**FOLKETINGETS
OMBUDSMAND**

Endelig rapport

Tilsyn med handicap- tilgængeligheden på Skjern Tekniske Skole den 31. oktober 2018

Indgangen til "Mad og Oplevelser"

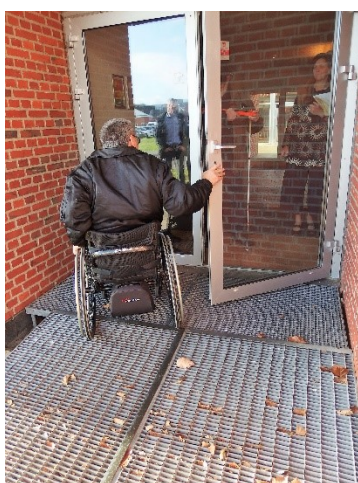
Ved indgangen til afdelingen for "Mad og Oplevelser" skråner fliserne hele vejen op til døren. Der er således ikke et vandret og plant areal uden for døren. Rampen har en hældning på 4,3 grader. Døren, som åbner udad, er med pumpe og blev målt til at have en åbningskraft på 3,5 kg. Disse forhold lever dermed ikke op til kravene og anbefalingerne på området.

Forholdene i kombination gør det vanskeligt for en kørestolsbruger at komme ind i bygningen ved egen hjælp. Det er således ikke nemt for en kørestolsbruger at åbne en tung dør, mens pågældendes kørestol står på et bagudskrånende areal.

I den foreløbige rapport anførte jeg, at vanskelighederne efter min opfattelse bør løses. Det vil for eksempel kunne ske ved etablering af et plant areal

foran døren eller med en automatisk døråbning. Jeg bad om Uddannelses-Center Ringkøbing Skjerns bemærkninger til dette.

Uddannelsescentret har i det brev, jeg modtog den 19. februar 2019, oplyst, at belægningen vil blive ændret, så den lever op til anbefalingerne.

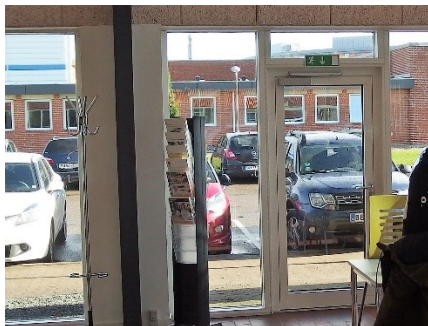
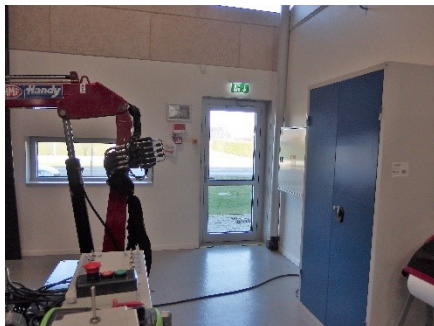
Dørene på Skjern Tekniske Skole er også karakteriseret ved at være udstyret med dørpumper. Besøgsholdet målte dørtrækket til en del af dørene, herunder bl.a. dørene ind til afdelingen for "Mad og Oplevelser", skolehjemmet og afdelingen for "Mekaniker". Dørene er generelt tunge at åbne. Besøgsholdet målte således dørenes åbningskraft til mellem 3,5 og 6 kg.

SBi anbefaler som vejledende mål, at døre har en betjeningskraft på max. 25 N svarende til en vægt på 2,5 kg.

På den baggrund anbefalede besøgsholdet, at skolens døre bliver gennemgået, og at de døre, hvis betjeningskraft er for høj, justeres. I den foreløbige rapport bad jeg om oplysning om, hvad der er sket i den anledning.

Uddannelsescentret har i det brev, jeg modtog den 19. februar 2019, oplyst, at skolen vil følge op på dette punkt, således at dørenes åbningskraft lever op til ombudsmandens anbefalinger.

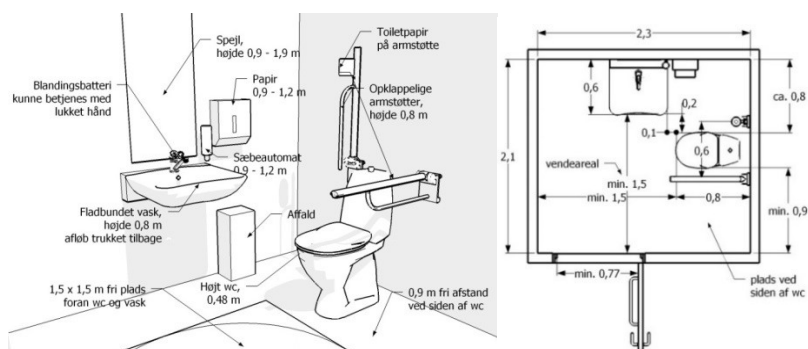
Gangene på skolehjemmet var imidlertid ret dunkle.

Det blev under den afsluttende samtale med ledelsen oplyst, at årsagen til, at skolehjemmets gange var dunkle, var, at belysningen på gangene blev dæmpet i dagtimerne, hvor eleverne som udgangspunkt opholder sig på skolen og ikke i skolehjemmet.
